東北電原運第 1 2 号

女川原子力発電所原子炉施設保安規定変更認可申請書の補正について

女川原子力発電所原子炉施設保安規定変更比較表

女川原子力発電所原子炉施設保安規定変更比較表（2022年度 東北電原運第12号）

図3-1 品質マネジメントシステムにおけるプロセス間の相互関係

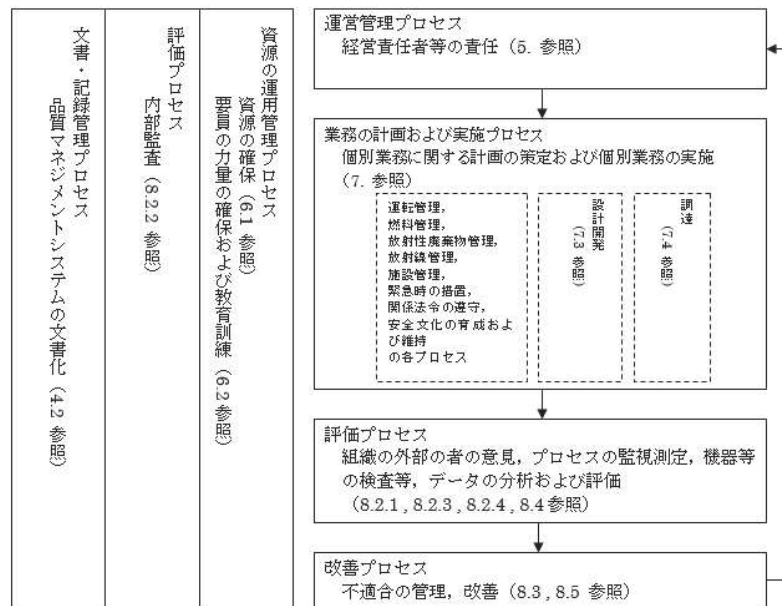
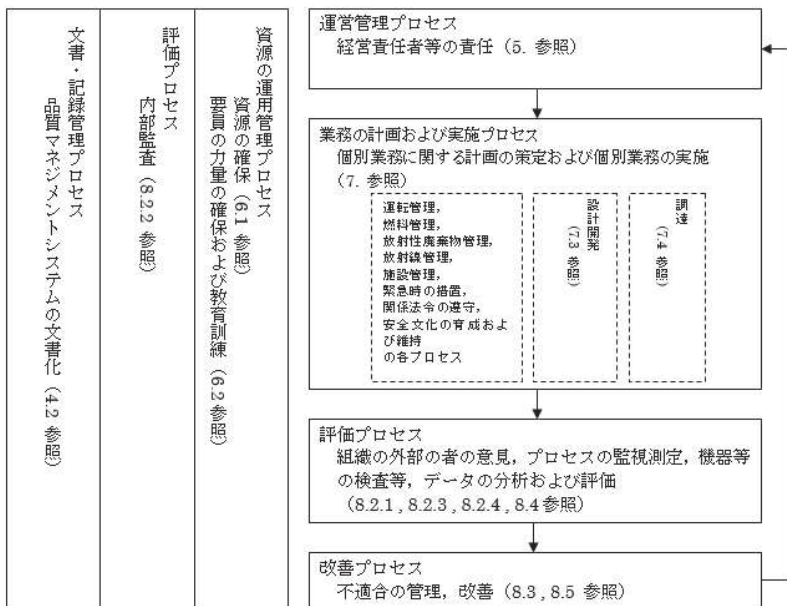
変更前	変更後	理由
<p style="text-align: center;">第2章 品質マネジメントシステム</p> <p>（品質マネジメントシステム計画）</p> <p>第3条 第2条に係る保安活動のための品質保証活動を実施するにあたり、以下のとおり品質マネジメントシステム計画を定める。</p> <p>1. 目的 本品質マネジメントシステム計画は、発電所の安全を達成・維持・向上させるため、「原子力施設の保安のための業務に係る品質管理に必要な体制の基準に関する規則」および「同規則の解釈」（以下「品管規則」という。）に基づく品質マネジメントシステムを確立し、実施し、評価確認し、継続的に改善することを目的とする。</p> <p>2. 適用範囲 本品質マネジメントシステム計画は、発電所の保安活動に適用する。</p> <p>3. 定義 本品質マネジメントシステム計画における用語の定義は、以下に定めるものの他品管規則に従う。 (1) 原子炉施設 原子炉等規制法第43条の3の5第2項第5号に規定する発電用原子炉施設をいう。 (2) ニューシア 原子力施設の事故または故障等の情報ならびに信頼性に関する情報を共有し、活用することにより、事故および故障等の未然防止を図ることを目的として、一般社団法人 原子力安全推進協会が運営するデータベース（原子力施設情報公開ライブラリー）のことをいう。 (3) BWR事業者協議会 国内BWRプラントの安全性および信頼性を向上させるために、電力会社とプラントメーカーとの間で情報を共有し、必要な技術的検討を行う協議会のことをいう。（以下、本条および第107条において同じ。）</p> <p>4. 品質マネジメントシステム 4.1 品質マネジメントシステムに係る要求事項 (1) 第4条に定める組織（以下、本編において「組織」という。）は、本品質マネジメントシステム計画に従って、品質マネジメントシステムを確立し、実施するとともに、その実効性を維持する（保安活動の目的が達成される蓋然性が高い計画を立案し、計画どおりに保安活動を実施した結果、計画段階で意図した効果を維持していることをいう。）ため、その改善を継続的に行う（品質マネジメントシステムに基づき実施した一連のプロセスの運用の結果、原子力の安全の確保が維持されているとともに、不適合その他の事象について品質マネジメントシステムに起因する原因を究明し、是正処置や未然防止処置を通じて原因の除去を行うこと等により、当該システムの改善を継続的に行うことをいう。）。 (2) 組織は、保安活動の重要度（事故が発生した場合に原子炉施設から放出される放射性物質が人と環境に及ぼす影響の度合いに応じた、a.、b.およびc.に掲げる事項を考慮した原子炉施設における保安活動の管理の重み付けをいう。）に応じて品質マネジメントシステムを確立し、運用する。この場合、次に掲げる事項を適切に考慮し、発電用軽水型原子炉施設の安全機能の重要度分類に関する審査指針（以下「重要度分類指針」という。）を参考に、品質マネジメントシステムの要求事項の適用の程度について、表3-1に記載の「原子力QMS 品質に係る重要度分類要領」に規定し、グレード分けを行う。 a. 原子炉施設、組織、または個別業務の重要度およびこれらの複雑さの程度 b. 原子炉施設もしくは機器等の品質または保安活動に関連する原子力の安全に影響を及ぼすおそれのあるものおよびこれらに関連する潜在的影響の大きさ（原子力の安全に影響を及ぼすおそれのある自然現象や人為による事象（故意によるものを除く。）およびそれらにより生じ得る影響や結果の大きさをいう。） c. 機器等の故障もしくは通常想定されない事象（設計上考慮していないまたは考慮してい</p>	<p style="text-align: center;">第2章 品質マネジメントシステム</p> <p>（品質マネジメントシステム計画）</p> <p>第3条 第2条に係る保安活動のための品質保証活動を実施するにあたり、以下のとおり品質マネジメントシステム計画を定める。</p> <p>1. 目的 本品質マネジメントシステム計画は、発電所の安全を達成・維持・向上させるため、「原子力施設の保安のための業務に係る品質管理に必要な体制の基準に関する規則」および「同規則の解釈」（以下「品管規則」という。）に基づく品質マネジメントシステムを確立し、実施し、評価確認し、継続的に改善することを目的とする。</p> <p>2. 適用範囲 本品質マネジメントシステム計画は、発電所の保安活動に適用する。</p> <p>3. 定義 本品質マネジメントシステム計画における用語の定義は、以下に定めるものの他品管規則に従う。 (1) 原子炉施設 原子炉等規制法第43条の3の5第2項第5号に規定する発電用原子炉施設をいう。 (2) ニューシア 原子力施設の事故または故障等の情報ならびに信頼性に関する情報を共有し、活用することにより、事故および故障等の未然防止を図ることを目的として、一般社団法人 原子力安全推進協会が運営するデータベース（原子力施設情報公開ライブラリー）のことをいう。 (3) BWR事業者協議会 国内BWRプラントの安全性および信頼性を向上させるために、電力会社とプラントメーカーとの間で情報を共有し、必要な技術的検討を行う協議会のことをいう（以下、本条および第107条において同じ。）。</p> <p>4. 品質マネジメントシステム 4.1 品質マネジメントシステムに係る要求事項 (1) 第4条に定める組織（以下、本編において「組織」という。）は、本品質マネジメントシステム計画に従って、品質マネジメントシステムを確立し、実施するとともに、その実効性を維持する（保安活動の目的が達成される蓋然性が高い計画を立案し、計画どおりに保安活動を実施した結果、計画段階で意図した効果を維持していることをいう。）ため、その改善を継続的に行う（品質マネジメントシステムに基づき実施した一連のプロセスの運用の結果、原子力の安全の確保が維持されているとともに、不適合その他の事象について品質マネジメントシステムに起因する原因を究明し、是正処置や未然防止処置を通じて原因の除去を行うこと等により、当該システムの改善を継続的に行うことをいう。）。 (2) 組織は、保安活動の重要度（事故が発生した場合に原子炉施設から放出される放射性物質が人と環境に及ぼす影響の度合いに応じた、a.、b.およびc.に掲げる事項を考慮した原子炉施設における保安活動の管理の重み付けをいう。）に応じて品質マネジメントシステムを確立し、運用する。この場合、次に掲げる事項を適切に考慮し、発電用軽水型原子炉施設の安全機能の重要度分類に関する審査指針（以下「重要度分類指針」という。）を参考に、品質マネジメントシステムの要求事項の適用の程度について、表3-1に記載の「原子力QMS 品質に係る重要度分類要領」に規定し、グレード分けを行う。 a. 原子炉施設、組織、または個別業務の重要度およびこれらの複雑さの程度 b. 原子炉施設もしくは機器等の品質または保安活動に関連する原子力の安全に影響を及ぼすおそれのあるものおよびこれらに関連する潜在的影響の大きさ（原子力の安全に影響を及ぼすおそれのある自然現象や人為による事象（故意によるものを除く。）およびそれらにより生じ得る影響や結果の大きさをいう。） c. 機器等の故障もしくは通常想定されない事象（設計上考慮していないまたは考慮してい</p>	<p>記載の適正化</p>

図3-2 品質マネジメントシステム文書体系図

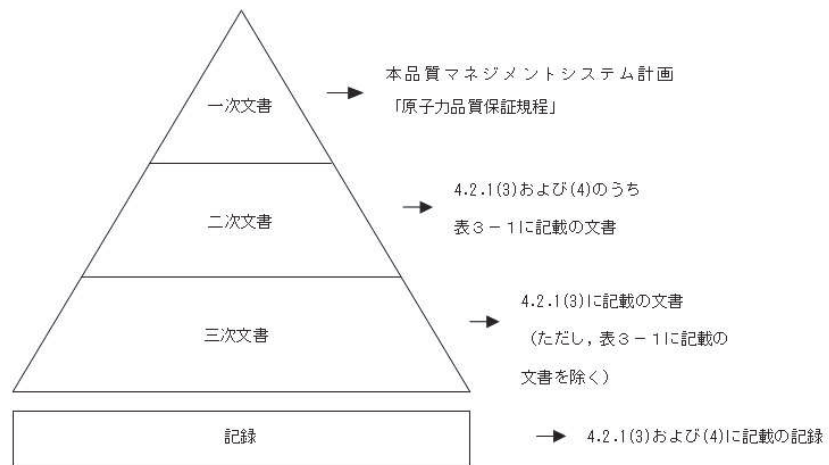
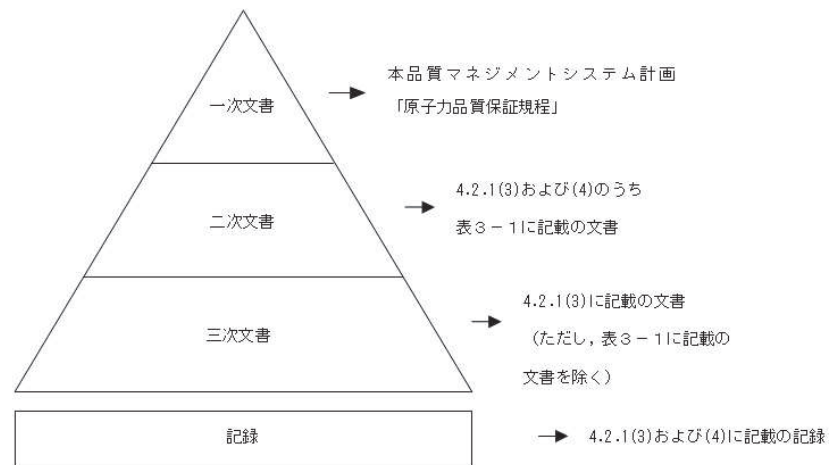
変更前	変更後	理由
<p>も発生し得る事象（人的過誤による作業の失敗等）をいう。）の発生または保安活動が不適切に計画され、もしくは実行されたことにより起こり得る影響</p> <p>(3) 組織は、原子炉施設に適用される関係法令（以下、本編において「関係法令」という。）を明確に認識し、品質規則に規定する文書その他品質マネジメントシステムに必要な文書（記録を除く。以下「品質マネジメント文書」という。）に明記する。</p> <p>(4) 組織は、品質マネジメントシステムに必要なプロセスを明確にするとともに、そのプロセスを組織に適用することを決定し、次に掲げる業務を行う。</p> <p>a. プロセスの運用に必要な情報および当該プロセスの運用により達成される結果を表3-1に示す文書で明確にする。</p> <p>b. プロセスの順序および相互の関係（組織内のプロセス間の相互関係を含む。）を図3-1に明確に示す。</p> <p>c. プロセスの運用および管理の実効性の確保に必要な組織の保安活動の状況を示す指標（以下、本編において「保安活動指標」という。）ならびに当該指標に係る判定基準を明確に定める。</p> <p>なお、保安活動指標には、安全実績指標（特定核燃料物質の防護に関する領域に係るものを除く。）を含む。</p> <p>d. プロセスの運用ならびに監視および測定（以下、本編において「監視測定」という。）に必要な資源および情報が利用できる体制を確保する（責任および権限の明確化を含む。）。</p> <p>e. プロセスの運用状況を監視測定し分析する。ただし、監視測定することが困難である場合は、この限りでない。</p> <p>f. プロセスについて、意図した結果を得、および実効性を維持するための措置（プロセスの変更を含む。）を講ずる。</p> <p>g. プロセスおよび組織の体制を品質マネジメントシステムと整合的なものとする。</p> <p>h. 原子力の安全とそれ以外の事項において意思決定の際に対立が生じた場合には、原子力の安全が確保されるようにする。これには、セキュリティ対策が原子力の安全に与える潜在的な影響と原子力の安全に係る対策がセキュリティ対策に与える潜在的な影響を特定し、解決することを含む。</p> <p>(5) 組織は、健全な安全文化を育成し、および維持する。これは、技術的、人的、組織的な要因の相互作用を適切に考慮して、効果的な取組みを通じて、次の状態を目指していることをいう。</p> <p>a. 原子力の安全および安全文化の理解が組織全体で共通のものとなっている。</p> <p>b. 風通しの良い組織文化が形成されている。</p> <p>c. 要員が、自ら行う原子力の安全に係る業務について理解して遂行し、その業務に責任を持っている。</p> <p>d. すべての活動において、原子力の安全を考慮した意思決定が行われている。</p> <p>e. 要員が、常に問いかける姿勢および学習する姿勢を持ち、原子力の安全に対する自己満足を戒めている。</p> <p>f. 原子力の安全に影響を及ぼすおそれのある問題が速やかに報告され、報告された問題が対処され、その結果が関係する要員に共有されている。</p> <p>g. 安全文化に関する内部監査および自己評価の結果を組織全体で共有し、安全文化を改善するための基礎としている。</p> <p>h. 原子力の安全にはセキュリティが関係する場合があることを認識して、要員が必要なコミュニケーションを取っている。</p> <p>(6) 組織は、機器等または個別業務に係る要求事項（関係法令を含む。以下、本編において「個別業務等要求事項」という。）への適合に影響を及ぼすプロセスを外部委託することとしたときは、当該プロセスが管理されているようにする。</p> <p>(7) 組織は、保安活動の重要度に応じて、資源の適切な配分を行う。</p> <p>4.2 品質マネジメントシステムの文書化 4.2.1 一般 組織は、保安活動の重要度に応じて次に掲げる文書を作成し、当該文書に規定する事項を実施する。品質マネジメントシステム文書体系図を図3-2に示す。</p>	<p>も発生し得る事象（人的過誤による作業の失敗等）をいう。）の発生または保安活動が不適切に計画され、もしくは実行されたことにより起こり得る影響</p> <p>(3) 組織は、原子炉施設に適用される関係法令（以下、本編において「関係法令」という。）を明確に認識し、品質規則に規定する文書その他品質マネジメントシステムに必要な文書（記録を除く。以下「品質マネジメント文書」という。）に明記する。</p> <p>(4) 組織は、品質マネジメントシステムに必要なプロセスを明確にするとともに、そのプロセスを組織に適用することを決定し、次に掲げる業務を行う。</p> <p>a. プロセスの運用に必要な情報および当該プロセスの運用により達成される結果を表3-1に示す文書で明確にする。</p> <p>b. プロセスの順序および相互の関係（組織内のプロセス間の相互関係を含む。）を図3-1に明確に示す。</p> <p>c. プロセスの運用および管理の実効性の確保に必要な組織の保安活動の状況を示す指標（以下、本編において「保安活動指標」という。）ならびに当該指標に係る判定基準を明確に定める。</p> <p>なお、保安活動指標には、安全実績指標（特定核燃料物質の防護に関する領域に係るものを除く。）を含む。</p> <p>d. プロセスの運用ならびに監視および測定（以下、本編において「監視測定」という。）に必要な資源および情報が利用できる体制を確保する（責任および権限の明確化を含む。）。</p> <p>e. プロセスの運用状況を監視測定し分析する。ただし、監視測定することが困難である場合は、この限りでない。</p> <p>f. プロセスについて、意図した結果を得、および実効性を維持するための措置（プロセスの変更を含む。）を講ずる。</p> <p>g. プロセスおよび組織の体制を品質マネジメントシステムと整合的なものとする。</p> <p>h. 原子力の安全とそれ以外の事項において意思決定の際に対立が生じた場合には、原子力の安全が確保されるようにする。これには、セキュリティ対策が原子力の安全に与える潜在的な影響と原子力の安全に係る対策がセキュリティ対策に与える潜在的な影響を特定し、解決することを含む。</p> <p>(5) 組織は、健全な安全文化を育成し、および維持する。これは、技術的、人的、組織的な要因の相互作用を適切に考慮して、効果的な取組みを通じて、次の状態を目指していることをいう。</p> <p>a. 原子力の安全および安全文化の理解が組織全体で共通のものとなっている。</p> <p>b. 風通しの良い組織文化が形成されている。</p> <p>c. 要員が、自ら行う原子力の安全に係る業務について理解して遂行し、その業務に責任を持っている。</p> <p>d. すべての活動において、原子力の安全を考慮した意思決定が行われている。</p> <p>e. 要員が、常に問いかける姿勢および学習する姿勢を持ち、原子力の安全に対する自己満足を戒めている。</p> <p>f. 原子力の安全に影響を及ぼすおそれのある問題が速やかに報告され、報告された問題が対処され、その結果が関係する要員に共有されている。</p> <p>g. 安全文化に関する内部監査および自己評価の結果を組織全体で共有し、安全文化を改善するための基礎としている。</p> <p>h. 原子力の安全にはセキュリティが関係する場合があることを認識して、要員が必要なコミュニケーションを取っている。</p> <p>(6) 組織は、機器等または個別業務に係る要求事項（関係法令を含む。以下、本編において「個別業務等要求事項」という。）への適合に影響を及ぼすプロセスを外部委託することとしたときは、当該プロセスが管理されているようにする。</p> <p>(7) 組織は、保安活動の重要度に応じて、資源の適切な配分を行う。</p> <p>4.2 品質マネジメントシステムの文書化 4.2.1 一般 組織は、保安活動の重要度に応じて次に掲げる文書を作成し、当該文書に規定する事項を実施する。品質マネジメントシステム文書体系図を図3-2に示す。</p>

図24-1

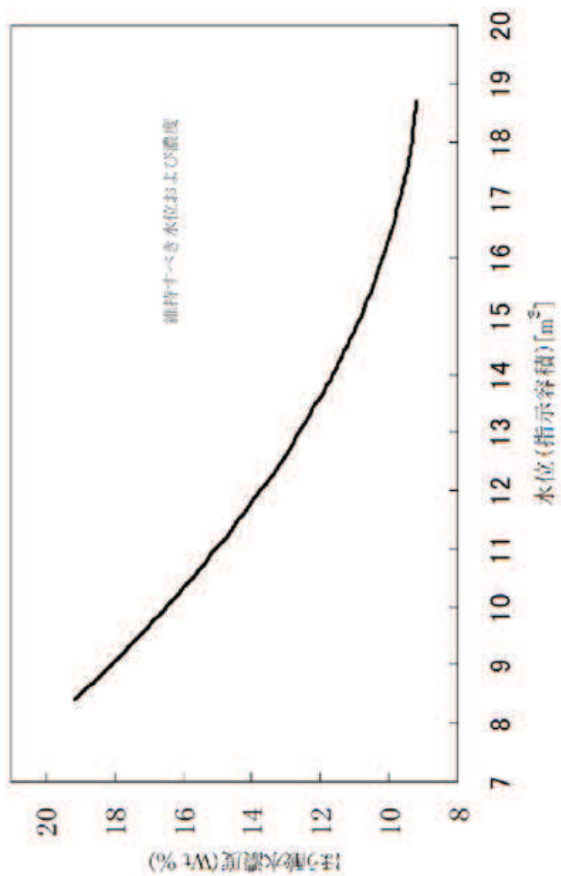
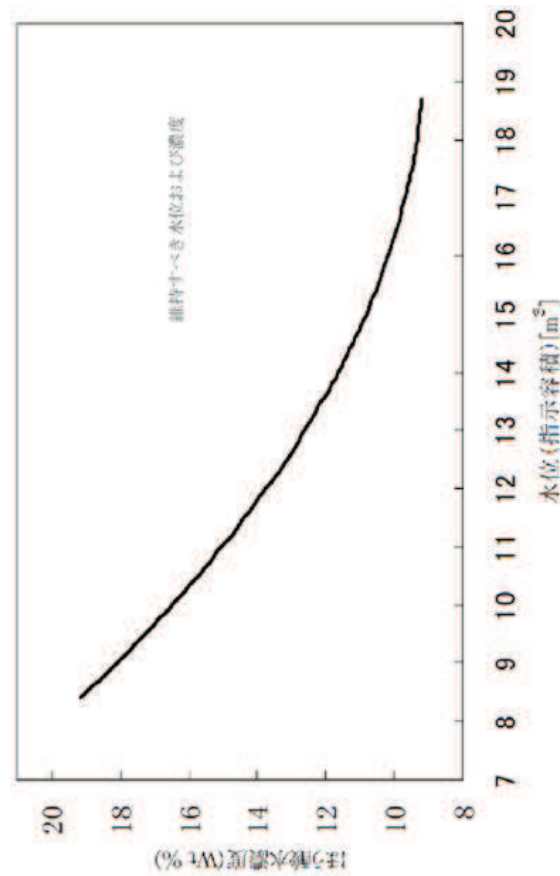
原子力規制委員会設置法の一部施行に伴う変更（新規制基準の施行に伴う変更）

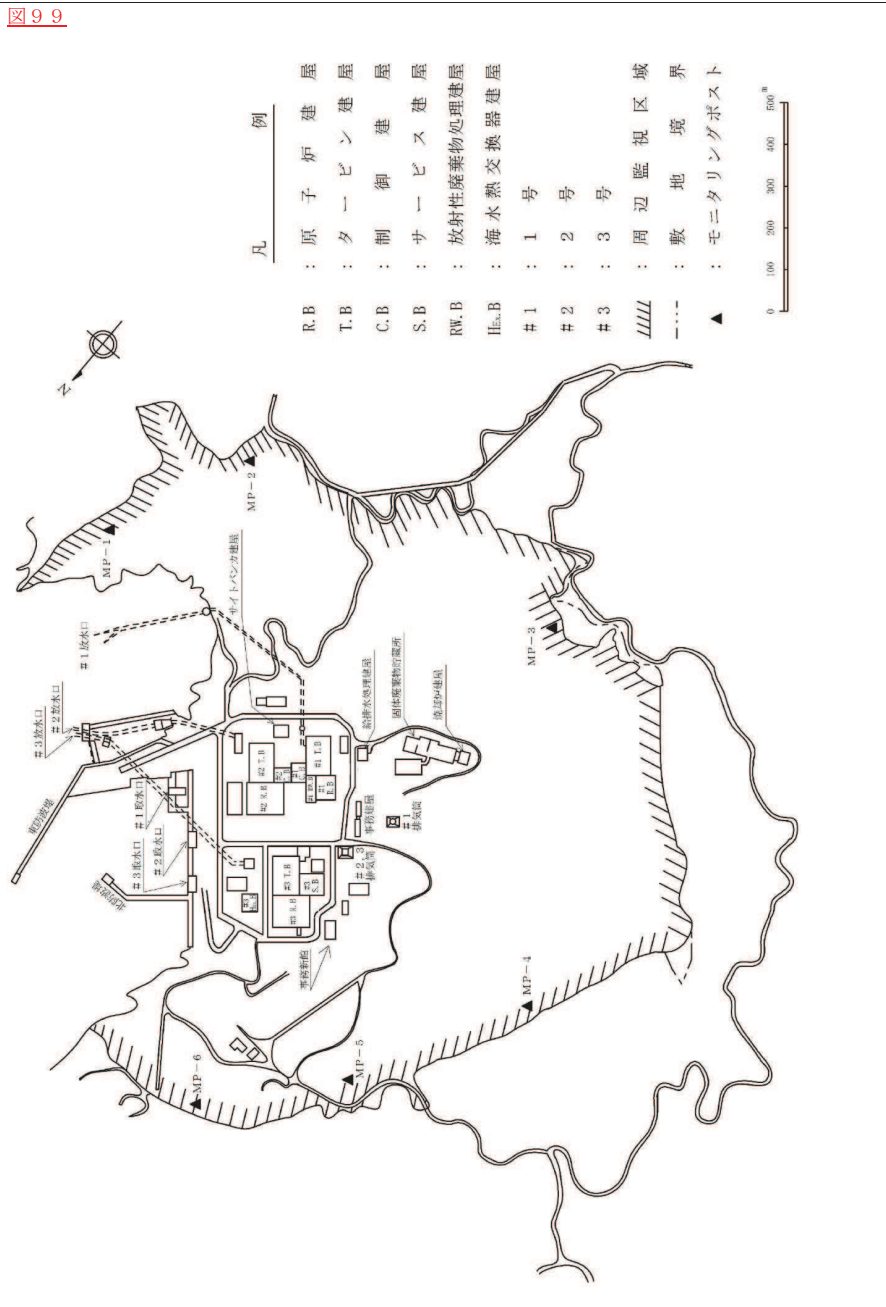
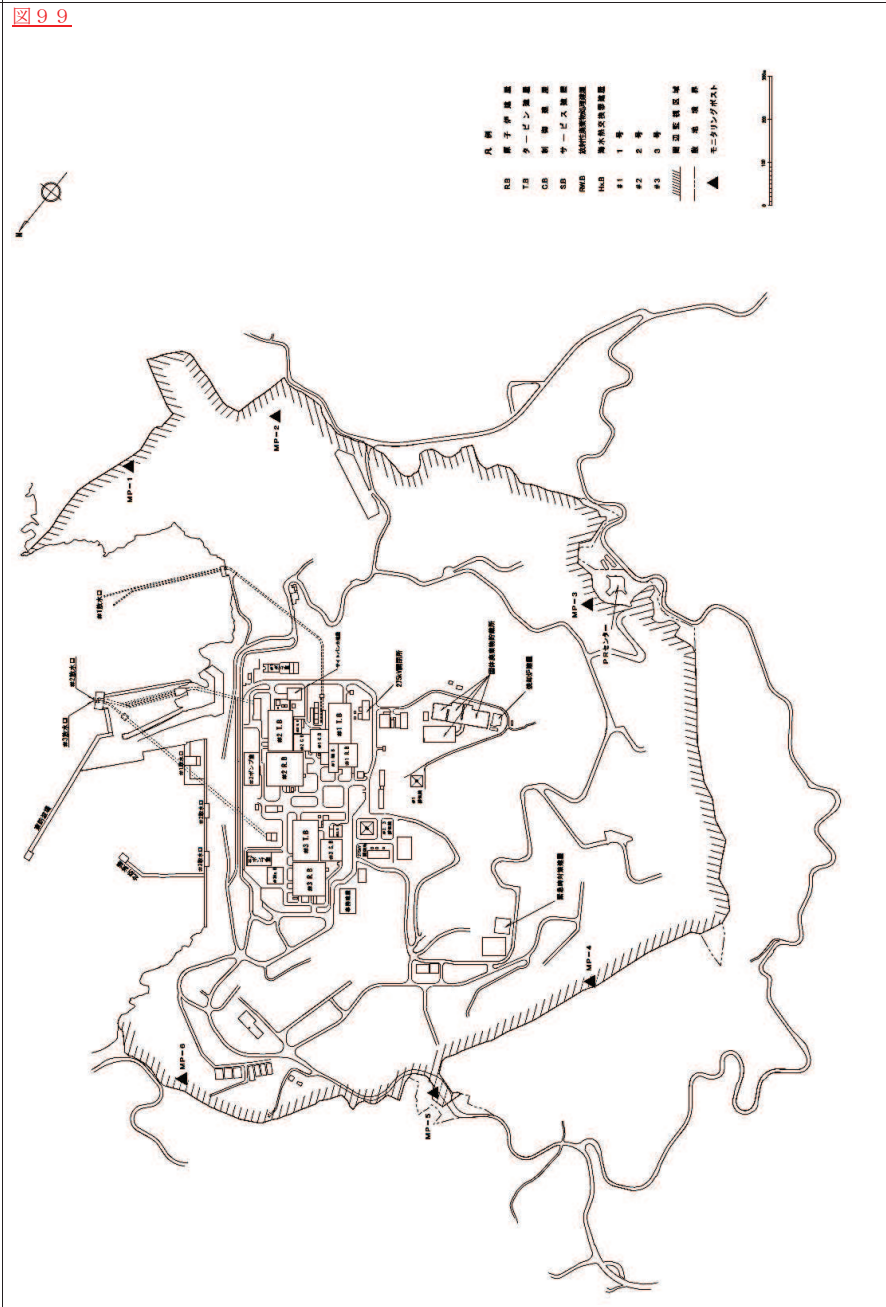
原子力規制委員会設置法の一部施行に伴う変更（新規基準の施行に伴う変更）

図2.9.9

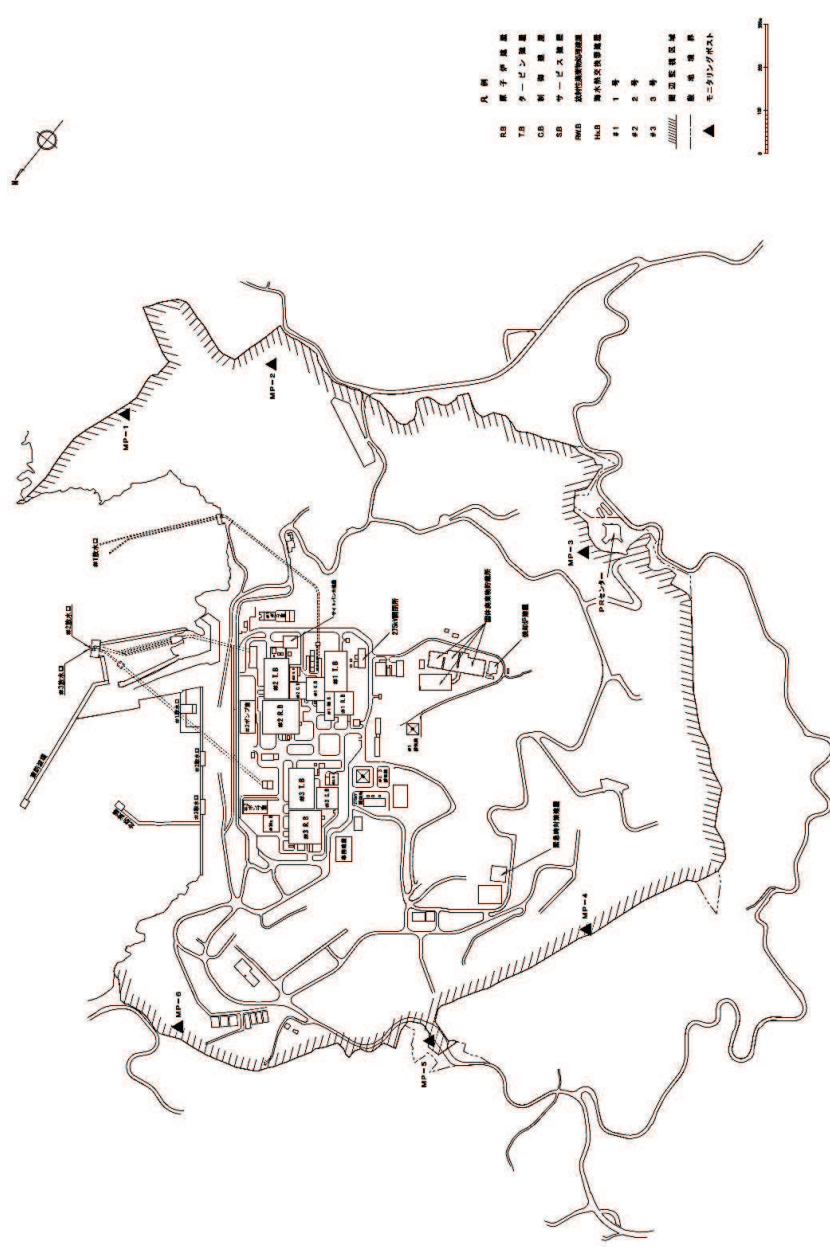
原子力規制委員会設置法の一部施行に伴う変更（新規基準の施行に伴う変更）

(9) 最長許容炉心露出時間：下図のとおり

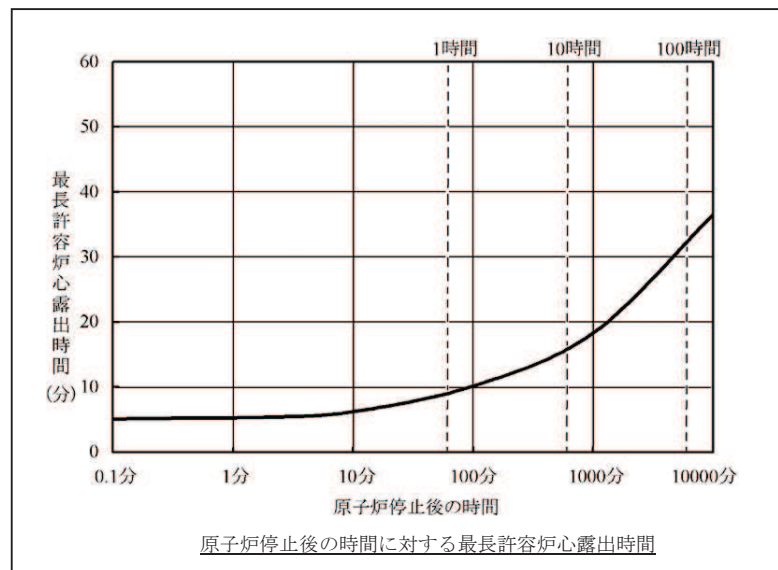
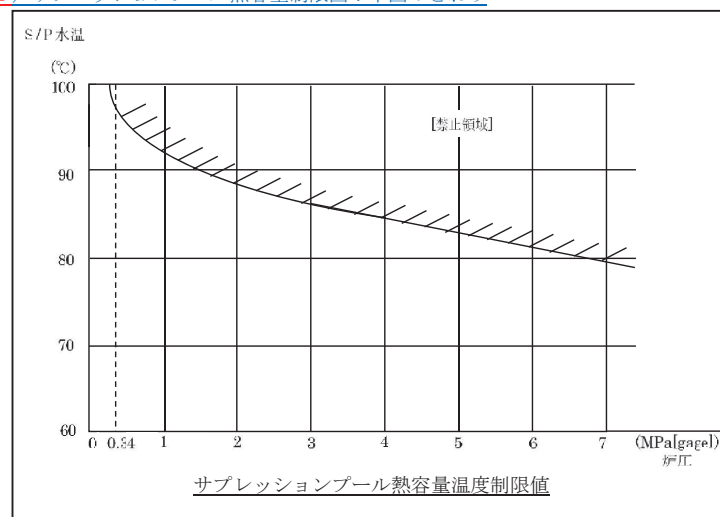
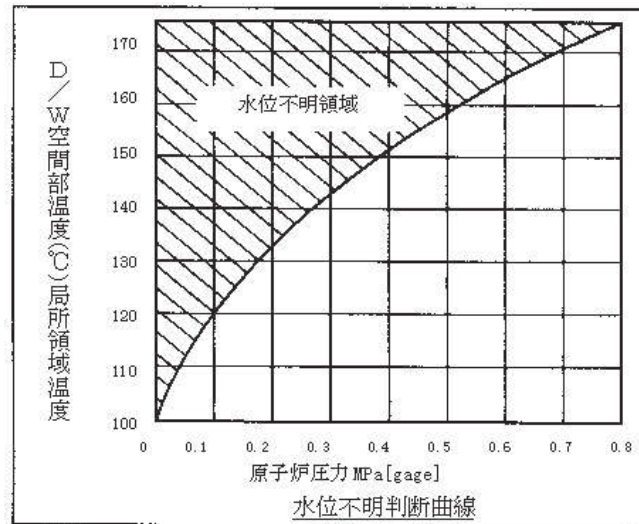
原子力規制委員会設置法の一部施行に伴う変更
(新規基準の施行に伴う変更)

原子力規制委員会設置法の一部施行に伴う変更（新規制基準の施行に伴う変更）

- (1.1) 残留熱除去系（原子炉停止時冷却系）の使用可能圧力：1.04MPa[gage]以下
- (1.2) 格納容器設計圧力：0.486MPa[abs]
- (1.3) ドライウェルスプレイ起動圧力：0.199MPa[abs]
- (1.4) 「急速減圧」時必要最小弁数：2弁
- (1.5) 温度高警報設定点：66℃
- (1.6) 主蒸気隔離弁弁位置検出器許容温度：90℃
- (1.7) 水位不明判断曲線：下図のとおり

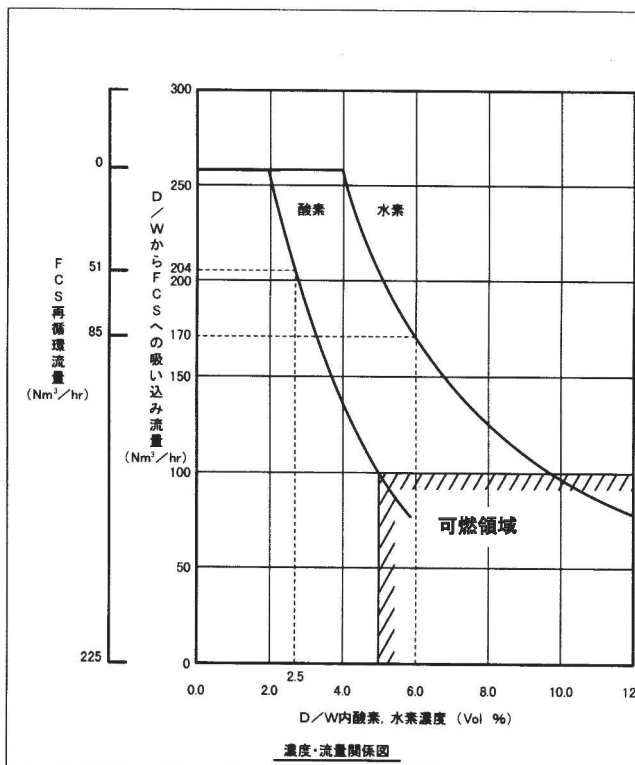
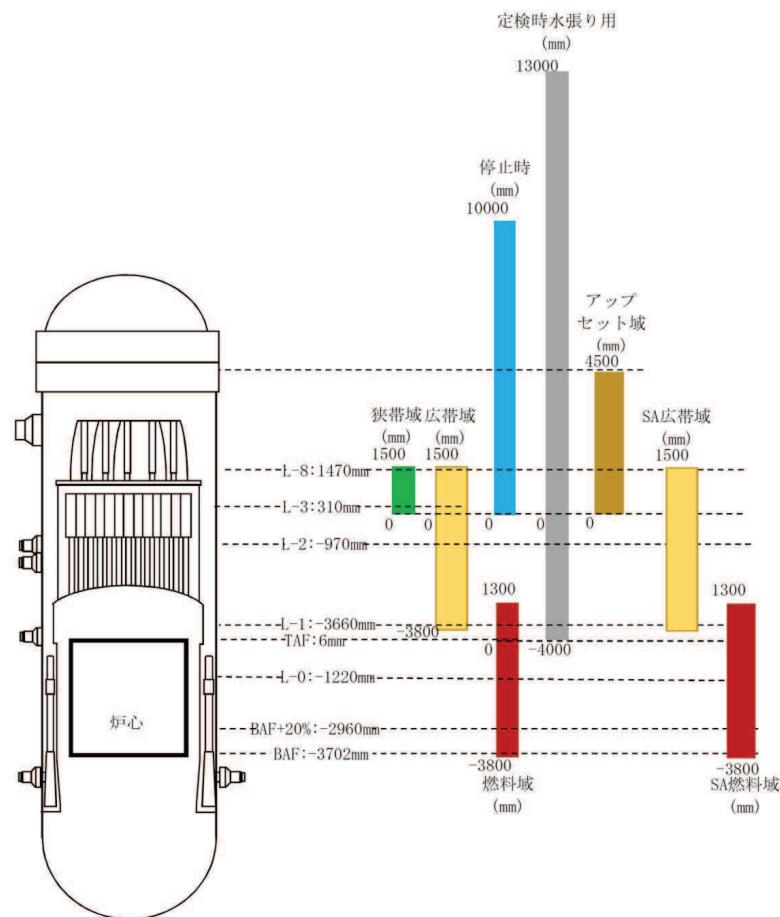
原子力規制委員会設置法の一部施行に伴う変更
(新規基準の施行に伴う変更)
